島根原子力発電所2号機の安全性等に
係る島根県原子力安全顧問の意見

令和3年12月

島 根 県

【論点<2>参考：策定した基準地震動の応答スペクトル】

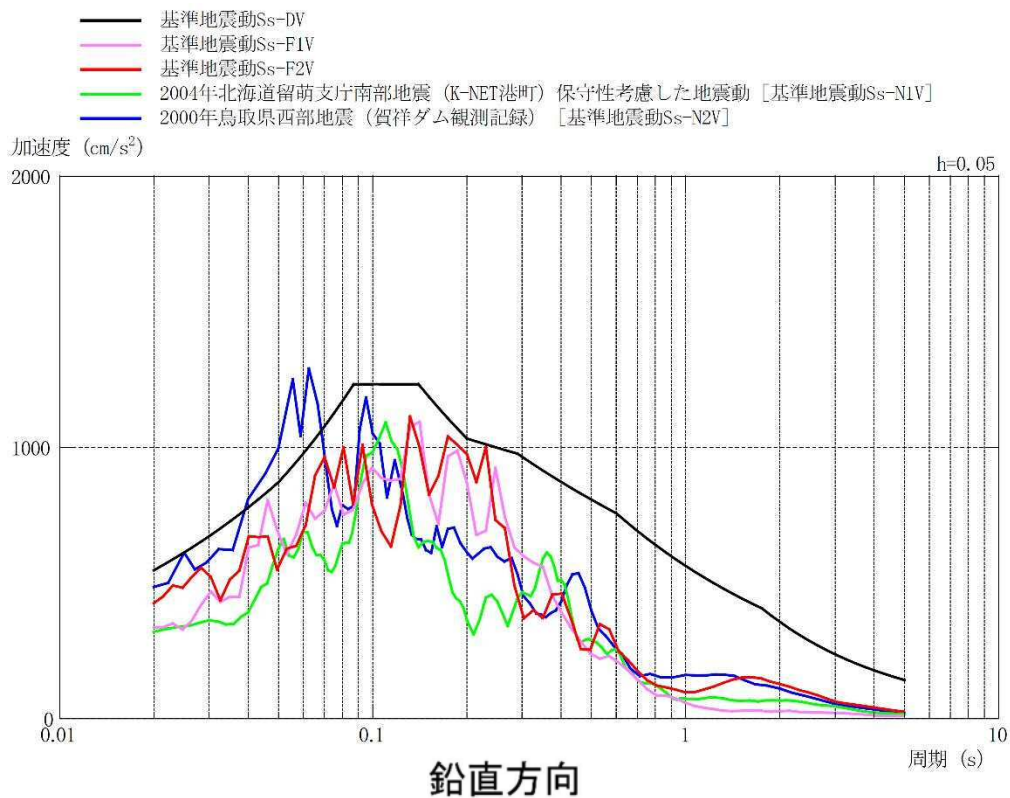
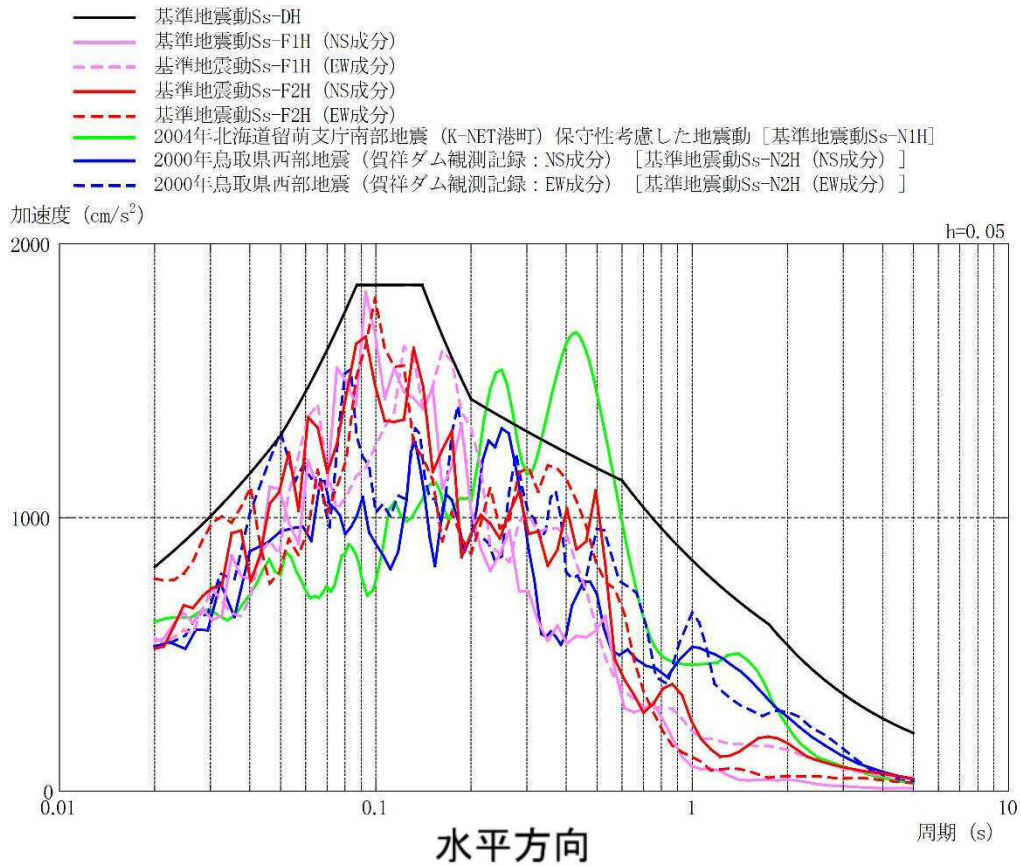
| | <p>して、どのような不確かさが考慮されてきたのか、十分な裕度が考慮されているかなどをしっかりと確認しながら基準地震動の波形を決めたほうがいい。今回はその枠組みで進められたようで、施設側としても安全性が高まっていると思う。</p> <p>(釜江顧問)</p> <p>④基準地震動の評価において、断層の取扱いや不確かさの取扱いは、一番保守的と考えられるような評価がなされていると判断している。</p> <p>釜江顧問の指摘(「顧問の意見③」)は重要で、地震動波形の策定に係る専門的な検討結果が共有された形で上流・下流が共に考え、より堅固で冗長性の高いシステムを構築していくことが重要であり、ぜひその方向で進めていただければと思う。</p> <p>(岩田顧問(コメント))</p> |

| <p>中国電力の 回答</p> | <p>(「顧問の意見」①について)</p> <ul style="list-style-type: none"> 基準地震動 Ss-F1, Ss-F2 は、「震源が敷地に近い地震については、断層モデルを用いた手法を重視すること」、および「断層モデルによる手法の基準地震動は、施設に与える影響の観点から地震動の諸特性(周波数特性等)を考慮して策定すること」という審査ガイドの要求を勘案して、施設の耐震設計に用いる応答スペクトルについて地震動レベルが大きいものを念のため設定したものである。 <p>なお、審査ガイドには「応答スペクトルによる基準地震動が全周期帯にわたって断層モデルを用いた基準地震動を有意に上回る場合には代表させることができる」という記載もあるが、断層モデルの宍道断層による地震の地震動評価結果では、個別の周期帯において基準地震動 Ss-D に近接している部分があるため、上記のとおり Ss-F1 および Ss-F2 として選定している。</p> |
| <p>原子力規制庁 の回答</p> | <p>(「顧問の意見」③について)</p> <ul style="list-style-type: none"> 基準地震動を作る側と使う側が連携していないと規制に抜けができてしまうことは認識しており、地震審査担当と耐震設計審査担当は同じ課の中にいる。 <p>Ss-D の応答スペクトルは全ての周期帯で包絡した形になっているが、個々の機器の固有周期を考慮すると、Ss-D のピークが落ちている周期帯には重要機器があり、かつ断層モデル手法で得られた応答スペクトルが Ss-D にかなり近接しており、設計時には減衰定数 5%以外を使う設備もあることを考慮して、地震審査と耐震設計審査の担当が意見交換した上で、Ss-F1, Ss-F2 を基準地震動として採用すべきだと判断した。</p> |

【論点<3>参考①：敷地周辺の活断層の分布及び検討用地震の選定】

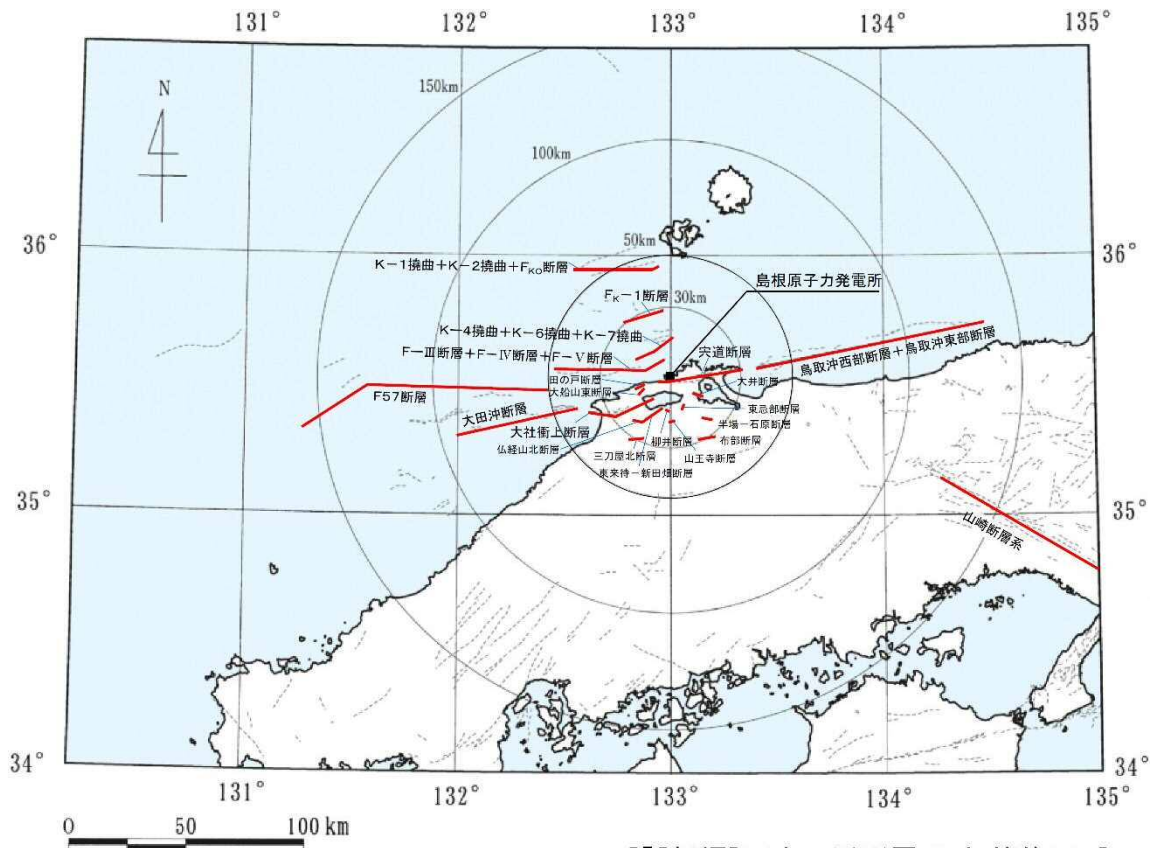
| 項目 | <p><3> 震源を特定して策定する地震動に宍道断層と海域三連動による地震を選定した理由は何か</p> |
|----------------------------------|--|
| <p>顧問の意見</p> | <p>①想定する断層や地震が今の精度で十分だという説明を、調査も含めて継続的にやっていただきたい。宍道断層や周辺の断層、連動性の問題も含めて、更に調査してより納得性のあるものにしていく努力を続けるべき。(佃顧問 (コメント))</p> <p>②海域のF－Ⅲ～F－Ⅴの断層を一連のものとした理由は。 (佃顧問)</p> |

| 項目 | <p><3> 震源を特定して策定する地震動に宍道断層と海域三連動による地震を選定した理由は何か</p> |
|----------------------------------|--|
| <p>中国電力の回答</p> | <p>(「顧問の意見」②について)</p> <ul style="list-style-type: none"> ・地質構造上の類似性が認められ、断層間の距離が近いことから、連動するものとして評価した。 |

【論点<7>参考：海域三連動の追加調査を踏まえた評価の見直し】

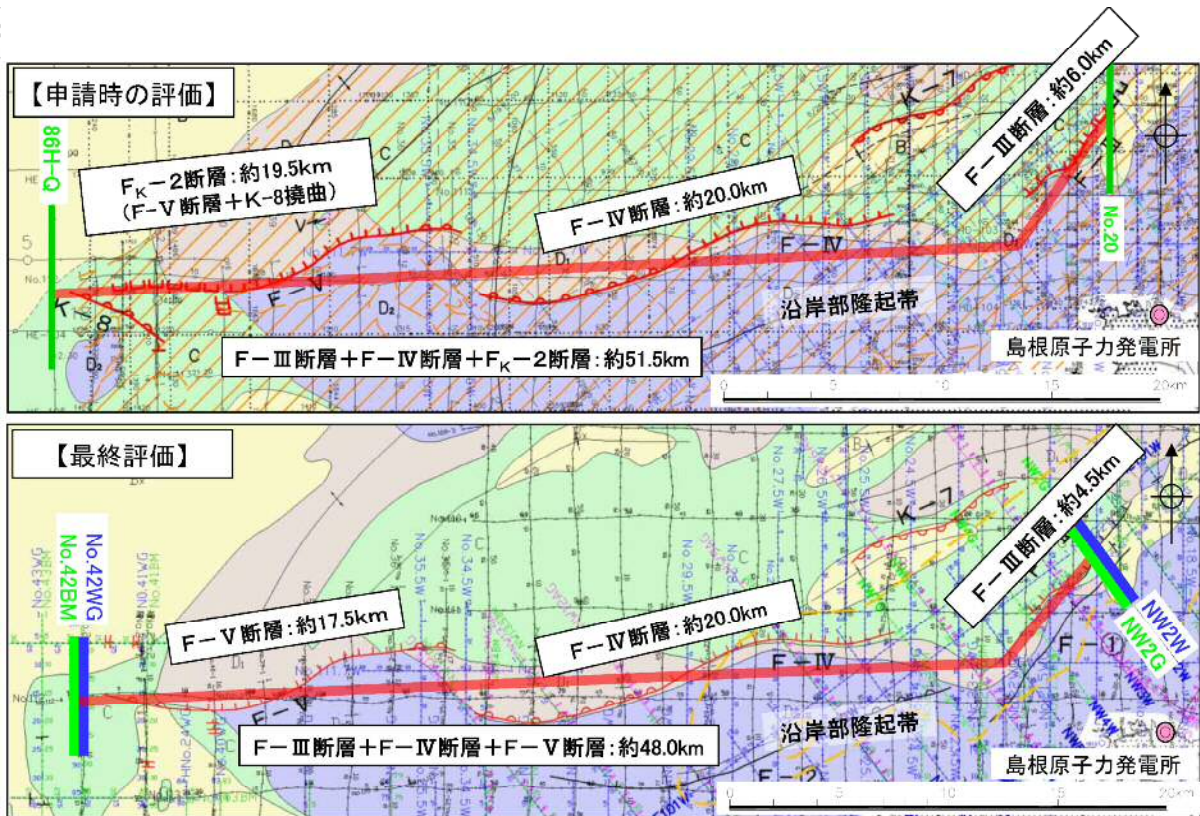
| <p>顧問の意見</p> | <p>①海域三連動の長さは申請時の51.5kmから48kmに短くなったが、地震動は逆に申請時より大きくなった。専門家には理由が分かるが、一般の方向けの説明はきちんとしておいたほうがいい。（釜江顧問）</p> |

| <p>中国電力の回答</p> | <p>（「顧問の意見」①について）</p> <ul style="list-style-type: none"> ・海域三連動の応答スペクトルに基づく地震動評価については、耐専式が適用範囲外であるため、申請時は耐専式以外の距離減衰式を用いて評価していたが、現状では安全側の評価として耐専式を用いているため、評価式の違いにより地震動が大きくなっている。（詳細は論点〈9〉の回答のとおり） |

【論点<13>参考：山陰地方のひずみ集中帯と微小地震分布】

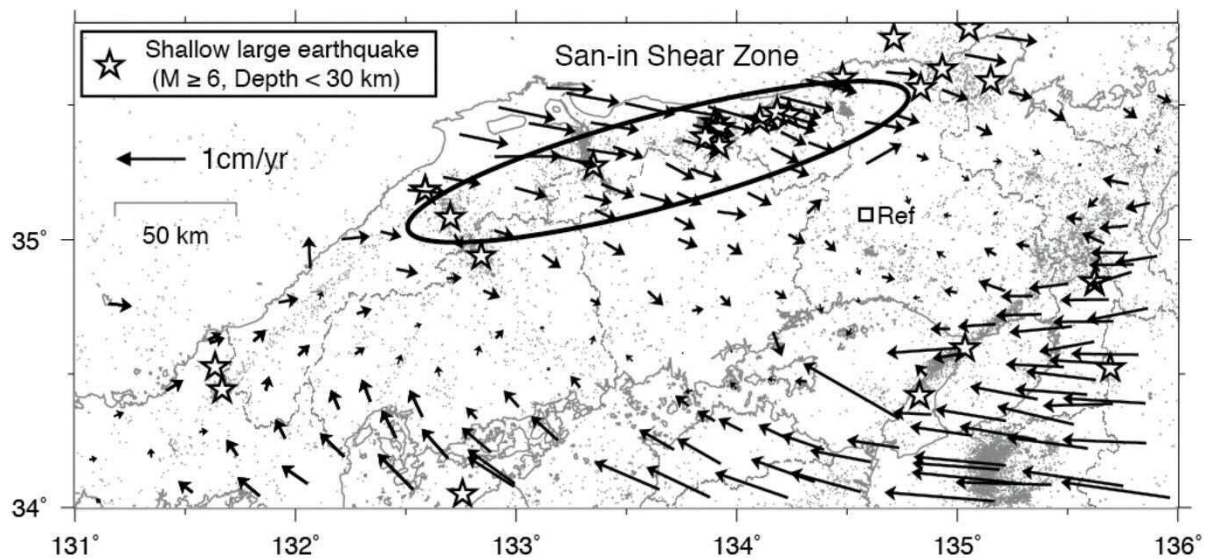
| 項目 | <p><13> 山陰でもひずみ集中帯の存在が指摘されているが、この地域で発生した未知の断層に関する地震（2016年の鳥取県中部地震など）による地震動を考慮する必要はないか 【県独自項目】</p> |

| <p>県の回答</p> | <p>(「顧問の意見」②③について)</p> <ul style="list-style-type: none"> ・県の広報誌等を活用し、ひずみによる地震発生のメカニズムや、なぜ山陰地方は他の中国地方に比べ頻繁に地震が起きているかについて、県民の理解が深まるよう周知していく。 また、中国電力の取り組み等を一般向けに周知する際は、発電所の状況を良く理解した上で、中立な立場で一般の方に分かり易い言葉を用いて表現するよう努めていく。 |

【論点<14>参考：基準地震動 S_s-D と標準応答スペクトルの比較】

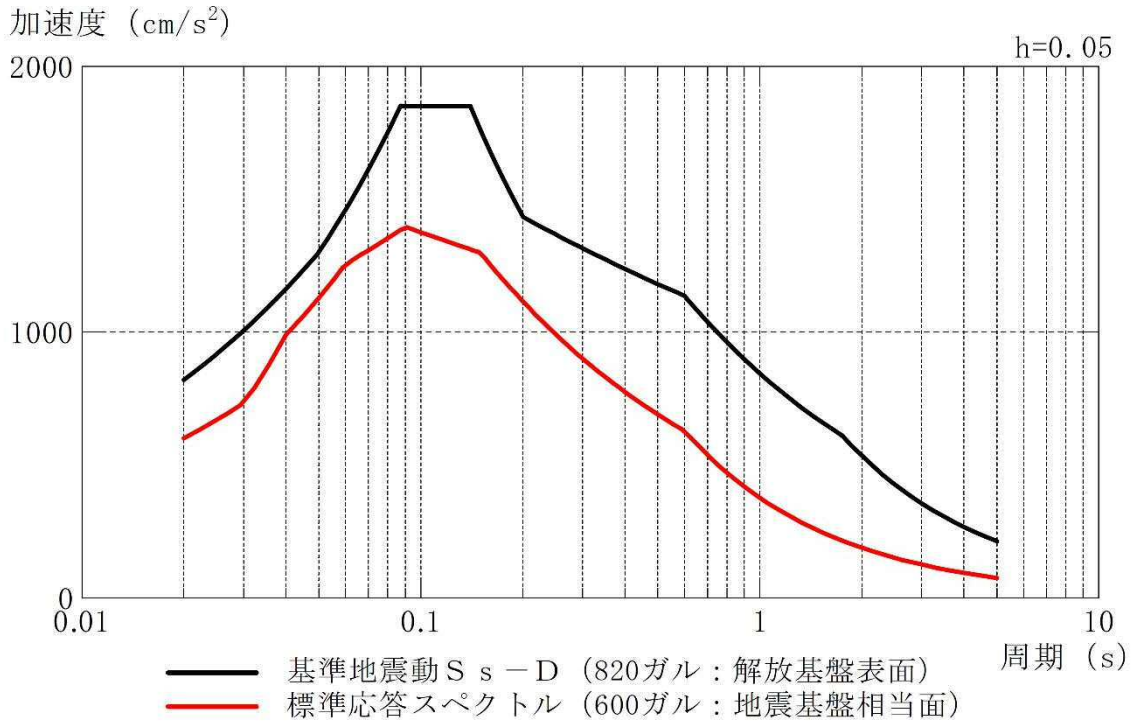
震動に大きな影響を与えないことは図を見ればわかる。
 (釜江顧問 (コメント))

| 中国電力の説明 | <p><標準応答スペクトルによる基準地震動への影響></p> <p>標準応答スペクトルの基準地震動への影響を検討した結果、</p> <ul style="list-style-type: none"> ・島根原子力発電所の基準地震動 Ss-D（820ガル）は標準応答スペクトル（600ガル）を大きく上回っていること ・地震動評価に用いる地下構造モデルは地震基盤面から解放基盤表面までの間で地震動を大きく増幅させるような構造ではないこと <p>から、標準応答スペクトルは島根サイトの地下構造を考慮しても基準地震動に影響を及ぼすものではないと考えている。</p> <p><標準応答スペクトルに関する今後の対応></p> <p>標準応答スペクトルを取り入れた規制基準は令和3年4月21日に施行されており、施行後9か月以内に改正前の解釈に基づき新規規制基準に係る許可を受けた場合は、以下のいずれかの手続が必要となる。</p> <ol style="list-style-type: none"> 1) 施行日から9か月を経過する日又は当該許可を受けた日から起算して3か月を経過する日のいずれか遅い日までに、方針等を記載した申請を実施 2) 改正後の解釈を適用しても基準地震動を変更する必要がないと考える原子力施設については、改正前の解釈に基づき新規規制基準に係る許可を受けた日から起算して3か月以内に、基準地震動の変更が不要であることを説明する文書を原子力規制委員会に提出 <p>島根原子力発電所2号機については、上述の検討結果を踏まえて2)の対応を取ることとし、令和3年9月15日に改正前の解釈に基づき新規規制基準に係る許可を受けた後、令和3年9月21日に基準地震動の変更が不要であることを説明する文書を提出しており、検討内容の詳細について規制庁へ説明していく。</p> |
